Pointers

Fig. 2 -- Visera acojinada

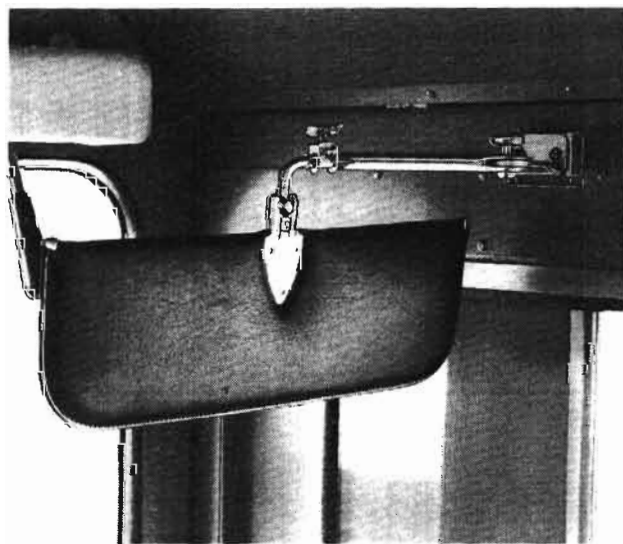
En la Fig. 2 aparece una visera para el sol mejorada y acojinada con Núm. 9331382 que en la actualidad se instala en todas las locomotoras de producción modelo GP, SD, F40PH, MP15, MP15AC, SW1001 y en los modelos para exportación. La visera tiene dos tornillos ajustables manualmente; uno para deslizar la extensión y el otro para permitir un giro de la varilla en 180°. Tiene además una articulación universal entre la visera y la extensión que permite colocar la visera en cualquier posición. Al igual que el modelo anterior de visera acojinada, ésta también está construida a prueba de robo.

La nueva visera acojinada es intercambiable con la visera de metal telescópica utilizada anteriormente. Para su aplicación en locomotoras GP, SD y F40PH que tienen la visera acojinada original, se requiere un suplemento nuevo que se aplica como se muestra en la Fig. 3. Para cada locomotora que requiera el suplemento se requerirá el material siguiente:
